# 三菱配電・制御機器 セールスとサービス

## ノーヒューズ遮断器、漏電遮断器 KC シリーズ ベース部 仕様変更のお知らせ

扱	A	日付	2016年12月	件名	配線用遮断器・漏電遮断器 KCシリーズ ベース部仕様変更のお知らせ
整理番号	山-1251		三菱電機（株）福山製作所

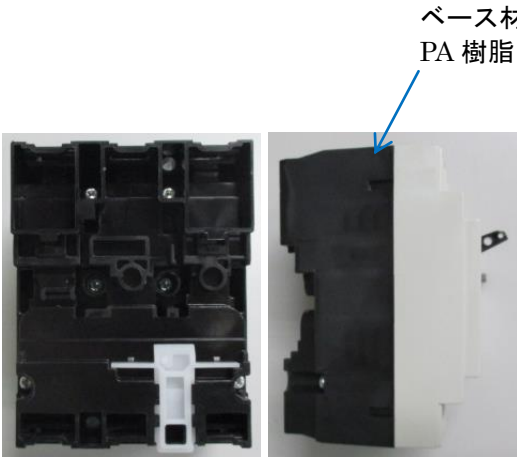
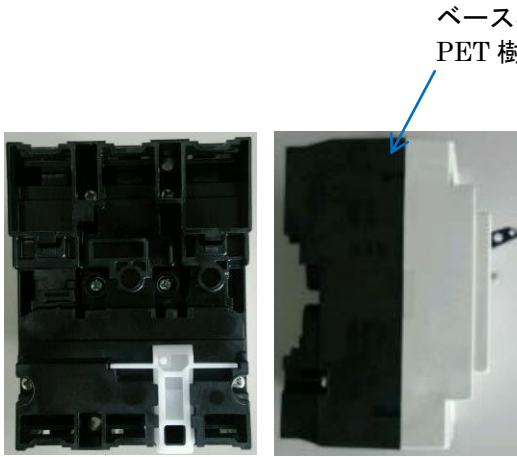
ベース部の材料を変更します。

変更前	変更後
 <p>ベース材料 PA 樹脂</p>	 <p>ベース材料 PET 樹脂</p>

※上記変更による性能や外観（色合い等）の変更はありません。
